日本原燃株式会社	
資料番号	耐震建物 21 <u>R4</u>
提出年月日	令和 3 年 <u>8 月 31 日</u>

## 設工認に係る補足説明資料

### MOX 燃料加工建屋に係る既認可からの変更点について

既認可と今回設工認の平面図及び断面図の比較  
並びに主な変更点について  
(燃料加工建屋)

第 3.-1 図 応力解析モデルにおける上部構造による拘束の変更

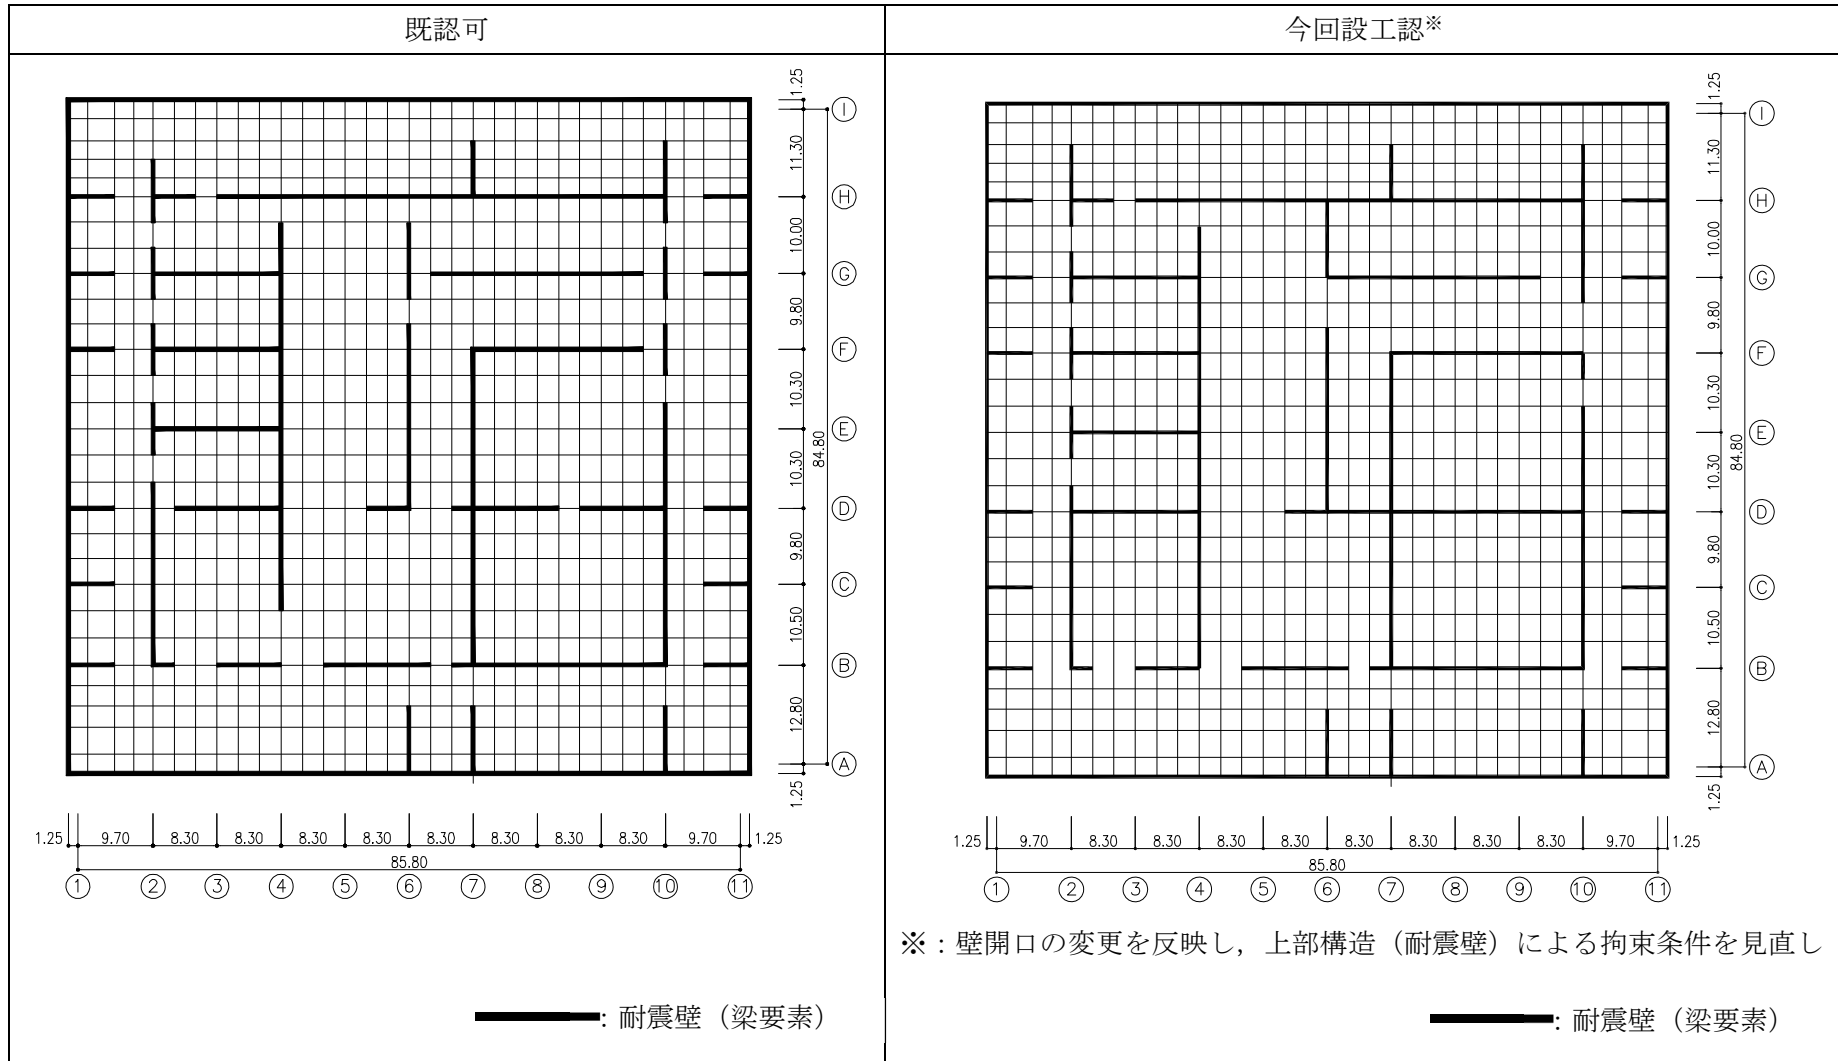
なお、基礎スラブの解析手法については既認可と同様である。ただし、基礎スラブの解析モデルについては、既認可からの壁開口の変更を反映し、上部構造（耐震壁）による拘束条件の見直しを行っている。既認可及び今回工認の解析モデル図を第 3. -1 図に示す。

※2：壁開口の変更を反映し、上部構造 (耐震壁) による拘束条件を見直ししている。(第 3.-1 図)

梁要素は、地下 3 階の耐震壁の位置に合わせて配置し、基礎スラブより立ち上がる各階の耐震壁の剛性を考慮して設定している。
